Sak 18/17

Utval	Møtedato	Sakshandsamar:
Arbeidsutvalet i Villreinnemnda	24.08.17	Jarle Lunde

Uttale – Søknad om løyve til å byggje 4 småkraftverk, og opprusting og utviding av eit kraftverk i Fyresdal kommune i Telemark

Lokalisering av Bergesåi og Bjørnstadåi kraftverk

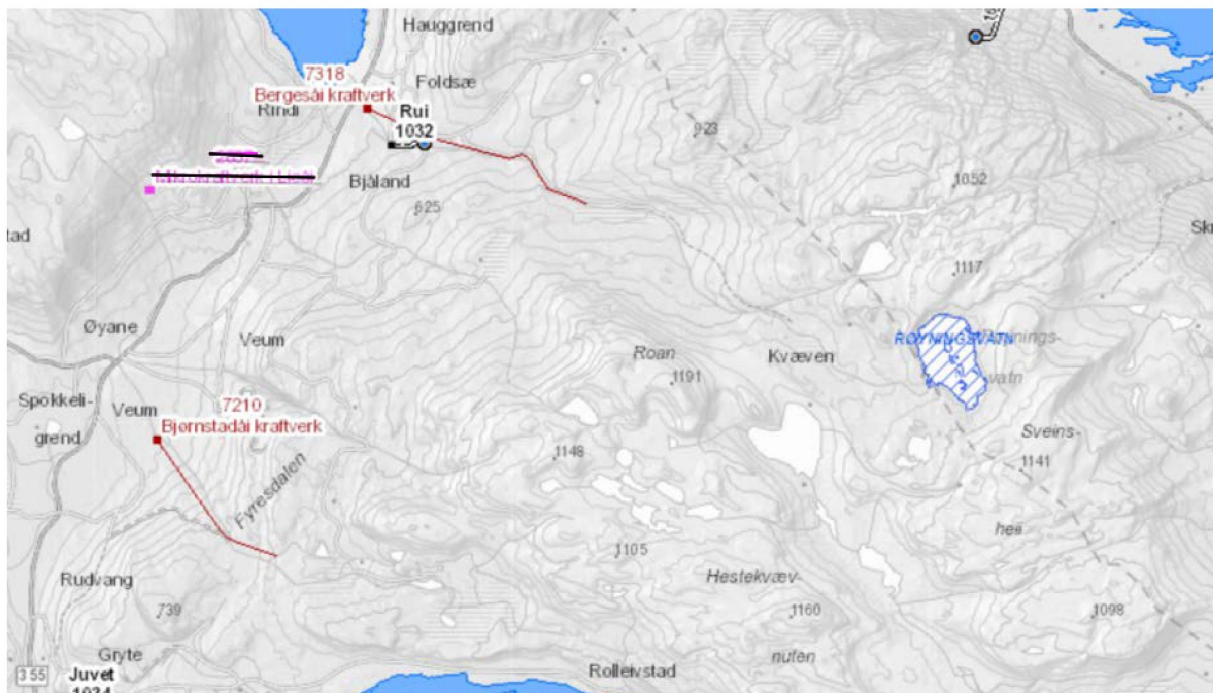
Det føreligg ikkje gode data på villreinens bruk av området. I hovudsak er nok beiteområda lenger aust og høgare i terrenget enn begge tiltaksområde. Når det gjeld kalvingsområda er desse ikkje dokumentert, men utifrå kunnskap om villreinen i Setesdal-Austhei, er det god grunn til å anta at tiltaksområda kan bli nytta.

I høve til villrein er det tale om relativt små og tidsavgrensa inngrep som i liten grad vil påverka villreinen i driftsfasen. For anleggsfasen vil me oppmoda om at det vert stilla vilkår om at anleggsverksemda ikkje skal foregå i kalvingstida.

For Bjørnstadåi kraftverk og Bergesåi kraftverk vil me oppmoda om at det vert stilla vilkår om at anleggsverksemda ikkje skal foregå i kalvingstida.
